建筑工程施工图审查 常见问题详解

——建筑专业

建筑工程施工图审查常见问题详解——建筑专业

图 3-2 某大学校区教职工公寓楼局部总平面图

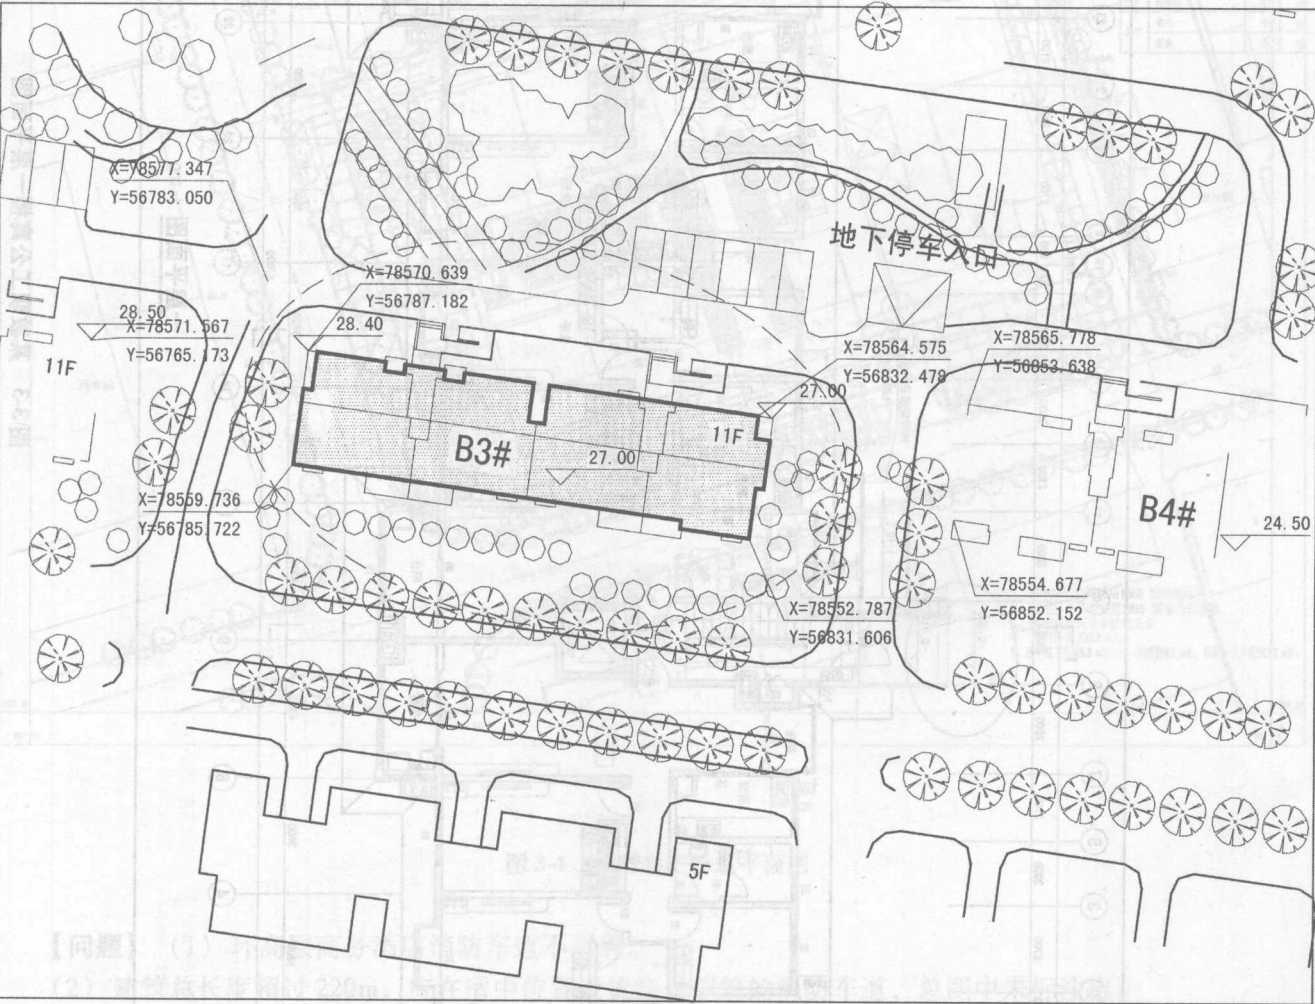
【实例】 某大学校区教职工公寓楼局部总平面图如图 3-2 所示，东西向总高差 10m 左右，场地设计时坡度按 3.0% 考虑。

【问题】（1）本单体工程两个出入口室外相对标高分别为 -0.75m 和 -0.60m （见图 3-3），相差 150mm，按照总图中场地坡度 3% 计算，东西向两个入口应相差 1m 左右。

【分析】 审图中碰到类似上述的情况很多，单体设计时统一按平地设计，未考虑场地坡度。

【建议】 审图时必须要求设计院提供总平面图，注意总图中场地坡度和绝对标高与单体是否一致。

图 3-3 某教职工公寓楼一层平面图

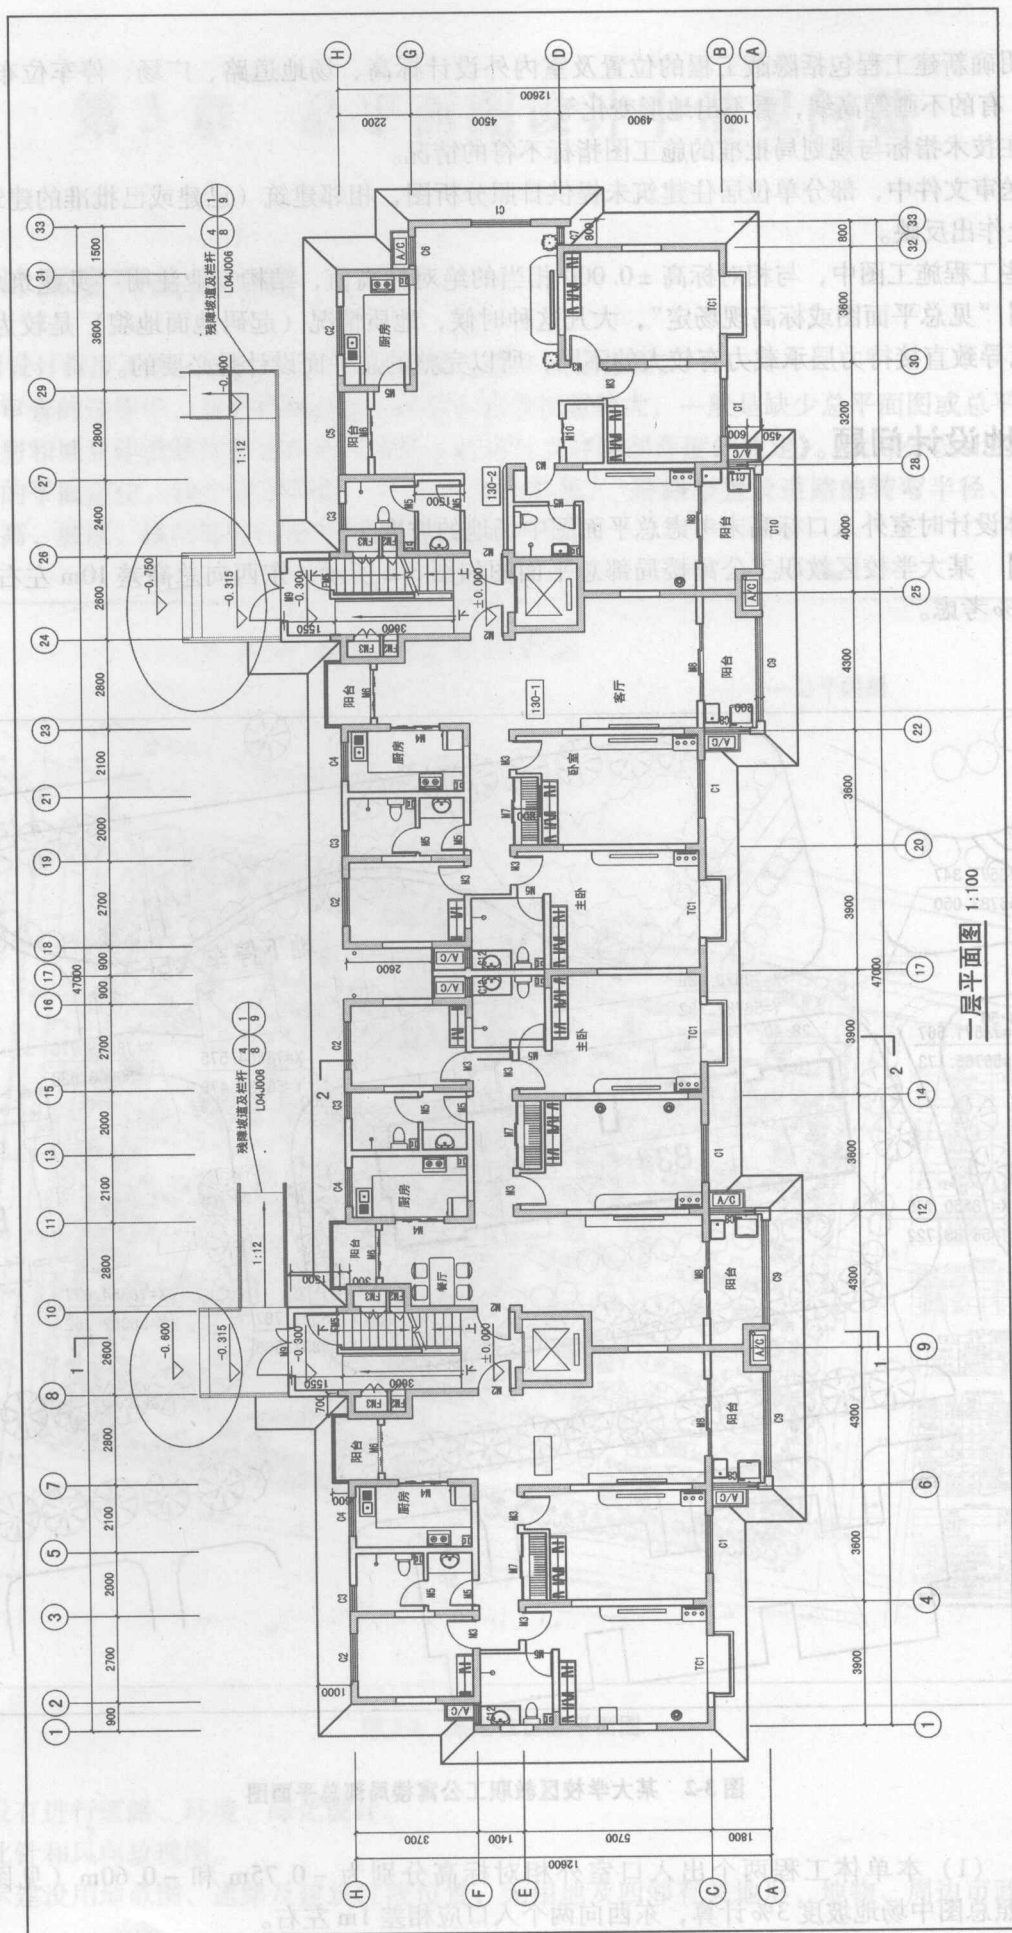
- (2) 建筑物工程管线埋置深度与室外地面实际标高不符。
- (3) 低处无障碍入口坡道悬在空中，形同虚设。

图 3-4 某时尚广场总平面图

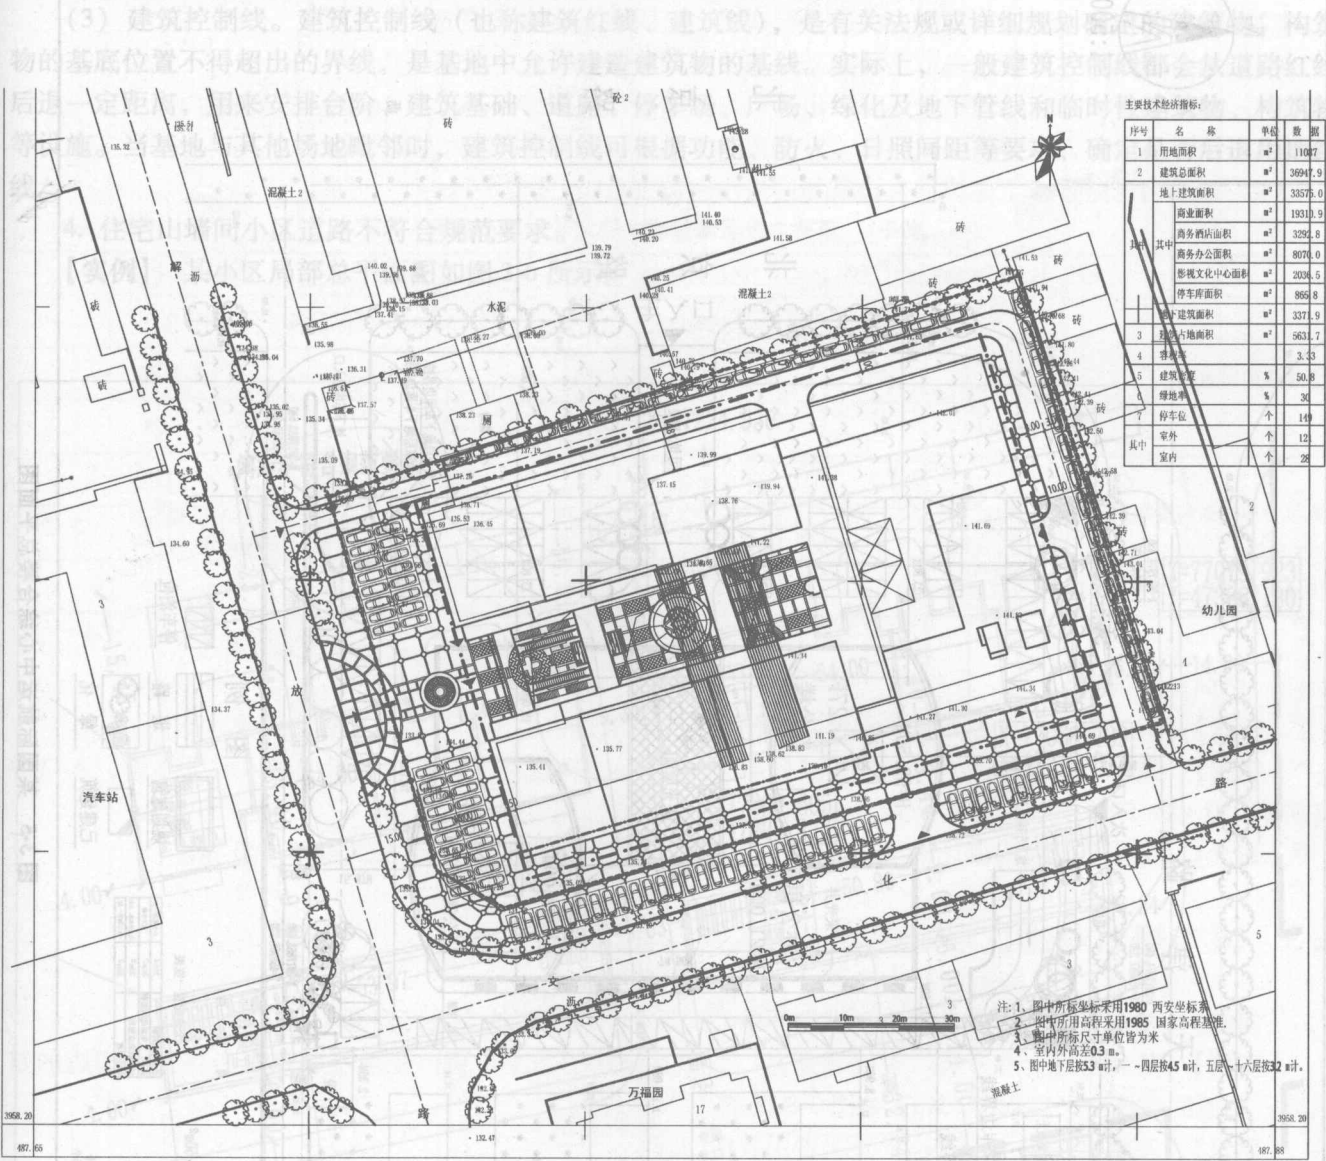
【问题】 (1) 环高层商务酒店消防车道不明确。

(2) 建筑总长度超过 220m，应在适中位置设置穿过建筑的消防车道，总图中未标注出。

【建议】 沿都市风情街设穿过建筑的消防车道，调整建筑，使得通道满足消防车道净宽度和净空高度大于 4.0m 的要求。
